<b>标题: Cavalon 915iS 更换排气管</b>		
<b>AG-SB-2023-02-B-CN</b>	<b>生效日期: 2023 年 04 月 01 日</b>	<b>符合性分类:</b>
<b>适用性</b>		<b>A——强制</b> <b>B——推荐</b> <b>C——可选</b>
<b>旋翼机类型与型号:</b>  Cavalon 915iS	<b>受影响序列号:</b> 2022 年之前出厂的 Cavalon 915iS 机型	
以目前或后续版本的维护保养手册为准。		根据 AutoGyro 网站
此表格是 Auto Gyro 公司针对在使用产品中发现的需要采取遏制或整改行动的问题的回应, 或作为飞机改造公司的服务信息。如需帮助, 请联系 <a href="mailto:airworthiness@auto-gyro.com">airworthiness@auto-gyro.com</a> 。 <b>此中文翻译仅为参考, 实际操作请以英文原版为准</b>

### 本服务通告的原因及概述（问题的原因（如已知））

插图：

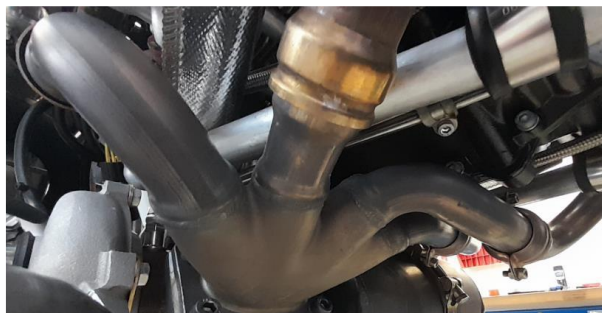
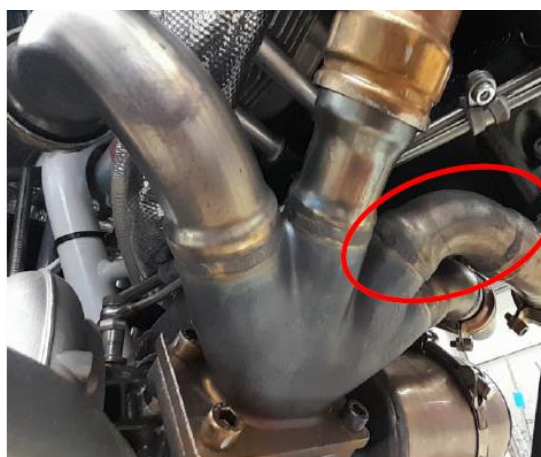
一些早期的 Rotax 915iS 排气管在使用中被发现出现了裂纹。这些早期的排气管已在 2021 年被新设计的排气管所取代。

两个版本排气管的区别是在第二缸的排气管连接处进行了改进的焊接。

旧版本件号：979562

新版本件号：979563

按照 Rotax 发动机维护手册更换排气管
